**DEMANDE D'AUTORISATION D'EXPLOITER  
COMPLEMENTS AUX SERVICES DE L'ETAT**

**PARC EOLIEN DE COATJEGU**

**08 août 2014**

#### III.1. SECTEUR DU HAUT DE LA LANDE : EOLIENNES E1 A E3

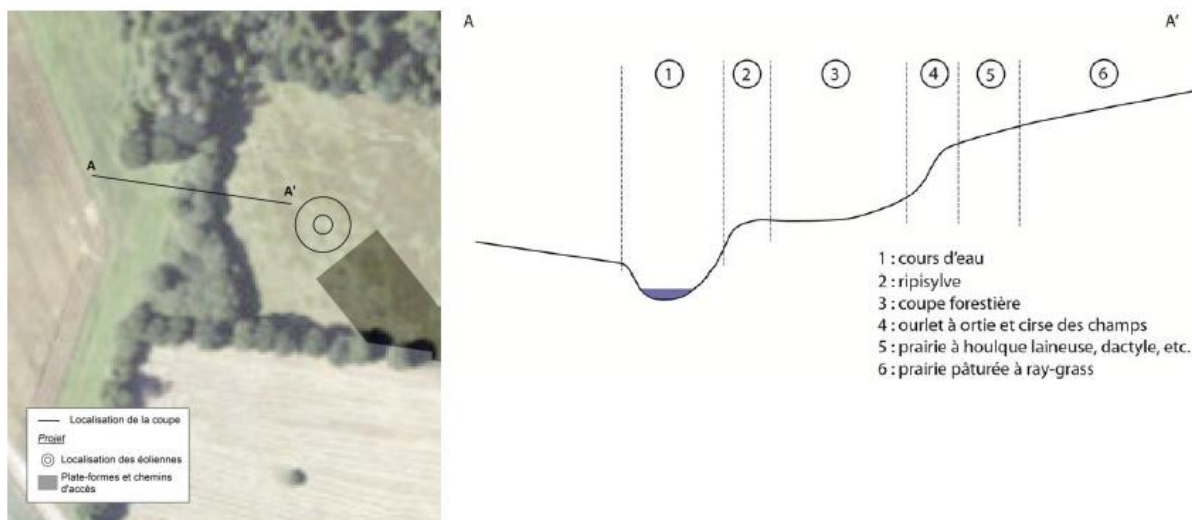
L'étude indique qu'aucune zone humide n'est présente à proximité de la zone d'implantation du projet. Pourtant aucun inventaire ne semble avoir été réalisé selon les critères de l'arrêté du 24 juin 2008 modifié.

L'inventaire réalisé par la commune de Plestan a permis de recenser une zone humide sur la parcelle sur laquelle se situe l'éolienne n°1 ainsi que l'étude faunistique et floristique du bureau d'études CERESA, présentée en annexe, qui classe cette parcelle comme « prairie mésophile », donc potentiellement humide. Il est donc indispensable que l'étude d'impact soit complétée par un réel inventaire des zones humides basé sur les critères de l'arrêté du 24 juin 2008 modifié, qui permette d'évaluer la superficie de zone humide éventuellement détruite. Par ailleurs, cette parcelle étant située dans le

périmètre du SAGE Baie de Saint-Brieuc, aucune destruction de zone humide ne pourra être autorisée, sauf pour un projet d'intérêt général ou faisant l'objet d'une DUP. Dans cette perspective, les sites d'implantation des éoliennes, mais également les chemins d'accès, devront être situés hors zone humide.

En conséquence, le maître d'ouvrage a souhaité apporter les compléments de terrain demandés, au moyen de la réalisation d'une qualification des zones humides réalisée selon les critères de l'arrêté du 24 juin 2008 modifié. Le bureau d'études Ceresa a réalisé ces inventaires pédologiques le 28 juillet 2014. Le rapport résultant est annexé au présent courrier (**annexe 4**), il conclut à l'**absence de zones humides au droit de la zone d'implantation des cinq éoliennes, du poste de livraison ainsi que des chemins d'accès. Il s'en suit qu'aucune destruction de zones humides n'aura lieu.**

L'emplacement projeté de l'éolienne E1 se situe sur un versant lié au ruisseau du Moulin de Saint-Rieul. Il s'agit d'une parcelle de prairie pâturée (bovins), ayant fait l'objet d'ensemencements (ray-grass et trèfle blanc dominant la composition floristique, en compagnie du crépide capillaire, pissenlit, porcelle enracinée, etc.).

Aucun des sols échantillonnés ne présentait de trace d'hydromorphie à moins de 60 cm de profondeur.

Illustration de la différence d'angle perçu (ordonnée, en degrés) en fonction de la distance à un observateur (abscisse, en mètres) entre deux éoliennes situées à 400m l'une de l'autre par rapport à l'observateur.

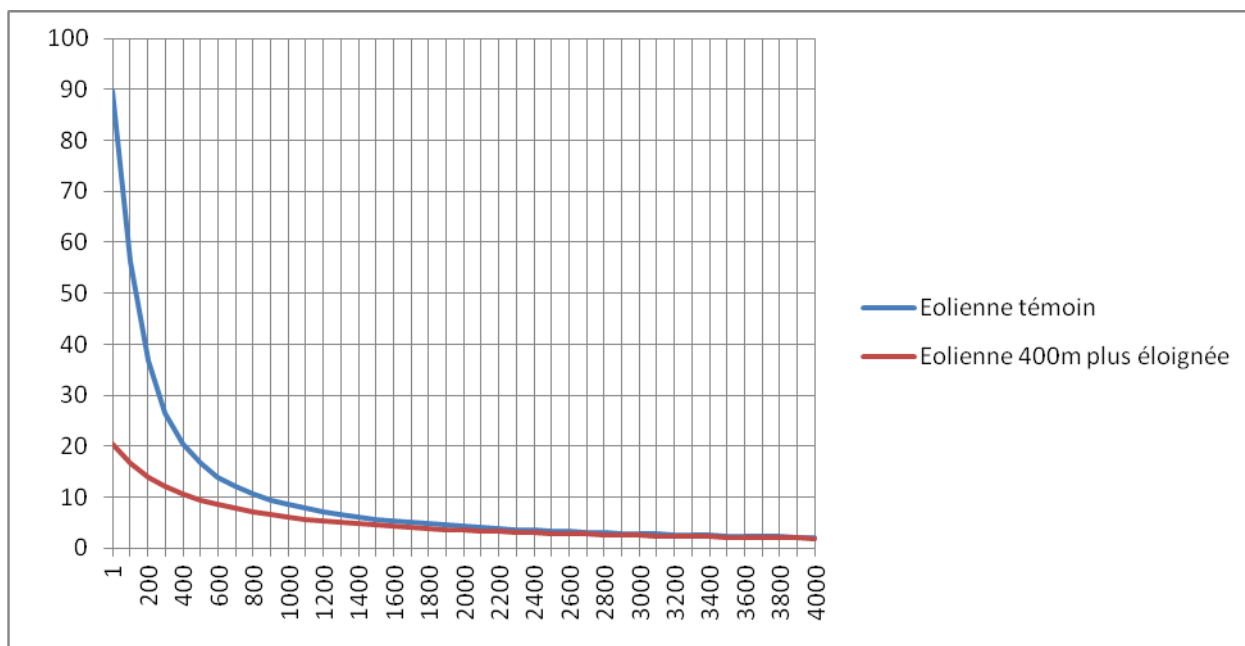
En matière d'altimétrie, 15 m de dénivelé séparent E5 et E4 des trois premières. Cette différence sera visible de loin. Ces deux éoliennes sont donc trop éloignées de E1-E2-E3 et dans un paysage à préserver, leur lieu d'implantation semble inapproprié.

Ensuite, il est redouté que la différence d'altimétrie soit préjudiciable à la lecture du projet dans le paysage lointain. Cette observation appelle plusieurs commentaires. Tout d'abord, la différence d'altimétrie est très modeste au regard des dimensions des éoliennes, et représente à peine 10% de la taille des éoliennes en bout de pale. Une telle différence est peu significative. La circonstance que les deux entités de 2 et 3 éoliennes soient distinctes occasionne nécessairement une différence de perception de l'angle perçu depuis les vues latérales par l'effet de perspective (ex. pages 88 et 92 du volet paysager entre autres), mais la différence d'altimétrie du terrain d'assiette est minoritaire dans cette perception. Comme le rappelle l'analyse paysagère (page 30 du volet paysager), sur les vues proches, cette perception est fortement atténuée par la diversité de la trame bocagère qui cloisonne les perceptions du paysage (voir par exemple pages 82, 84, 85, 87, 88, 89 du volet paysager).

Le photomontage page 104 montre au contraire sur des vues lointaines que les deux entités peuvent apparaître sous des angles perçus parfaitement comparables selon la position de l'observateur. L'éloignement de l'observateur aura d'ailleurs plutôt comme conséquence d'harmoniser les perceptions (ex. photomontage page 62 du volet paysager) par opposition aux vues proches. Cela s'explique assez simplement par l'évolution asymptotique de l'angle perçu avec l'éloignement (voir [annexe 6](#) au présent courrier à titre d'illustration). Sur des vues lointaines (ex. page 106 du volet paysager), la cohérence d'ensemble est respectée, offrant une compacité et une unité visuelle du parc de Coatjégu.

Ce graphique montre qu'avec l'éloignement, la différence absolue et relative d'angle perçu entre les deux éoliennes diminue, conduisant à harmoniser leur perception.

Vue aérienne du château de Guillier, année 1965 (source : [www.geoportail.fr](http://www.geoportail.fr))

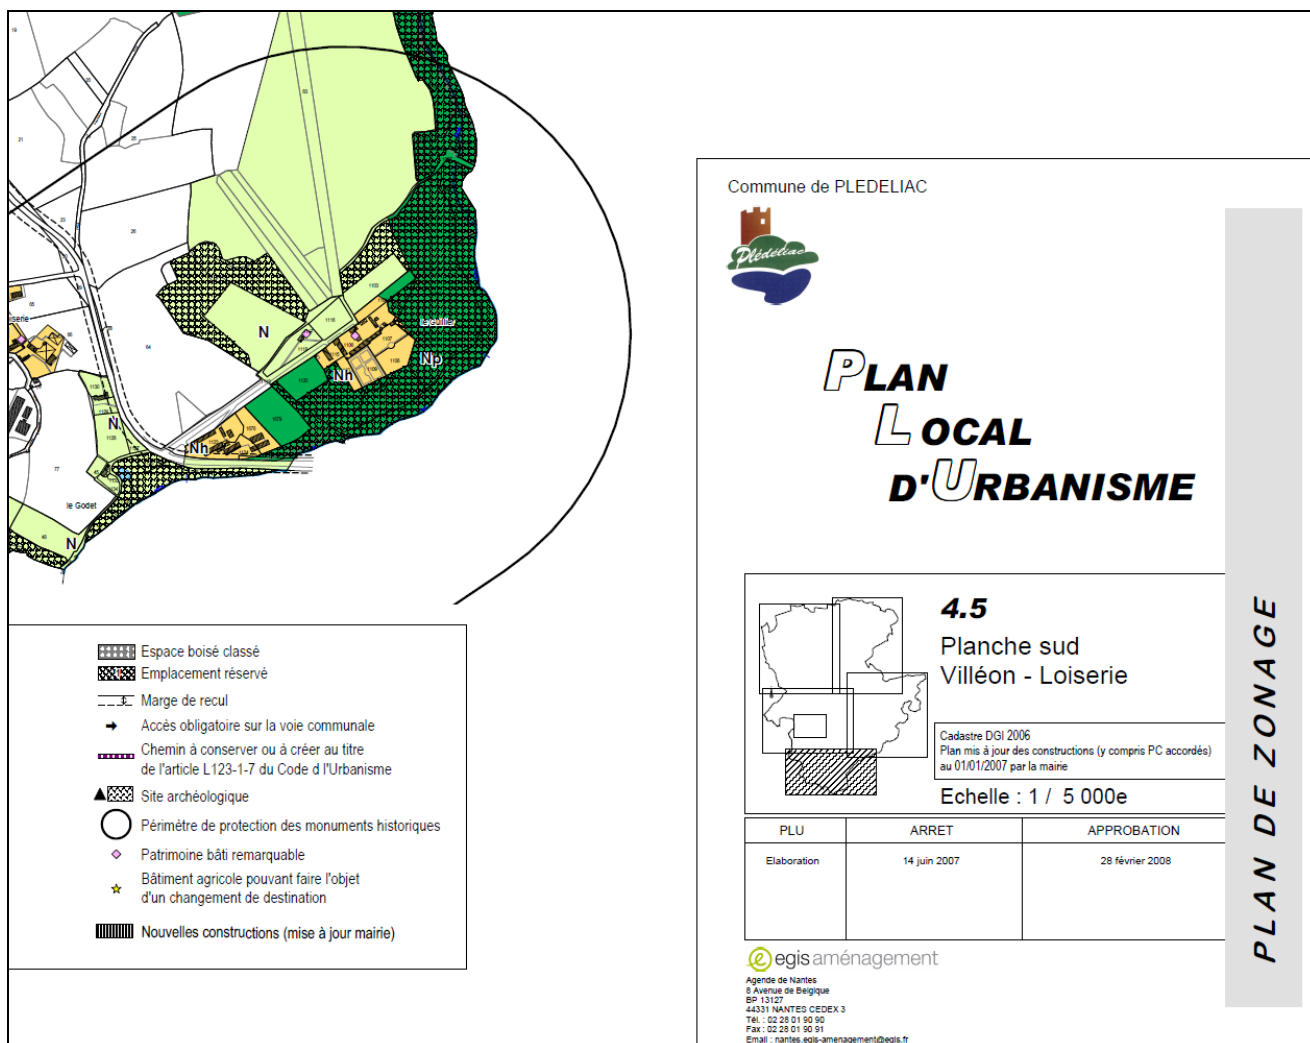
Deux photomontages ont été réalisés depuis les abords de ce château ; ils concluent à l'absence de visibilité, les éoliennes étant masquées par le boisement enveloppant le parc d'agrément du château de Guillier. Cependant, cette observation est complétée par un constat que cette absence de visibilité repose sur la présence d'un boisement qui par essence n'est pas une structure pérenne dans le paysage.

- qu'au surplus, la comparaison de photos aériennes sur une période de près de cinquante ans (**annexe 7**) ne montre pas de diminution de la couverture boisée aux abords du château de Guillier, qui a conservé une structure identique au fil des décennies. L'ensemble des surfaces boisées en direction de la zone d'implantation du parc de Coatjégu est situé au sein d'une même parcelle attenante au château (cadastrée n° ZY 83, d'une superficie de près de 23 ha), ce qui permet une gestion d'ensemble de ces boisements dans la continuité des décennies précédentes ;
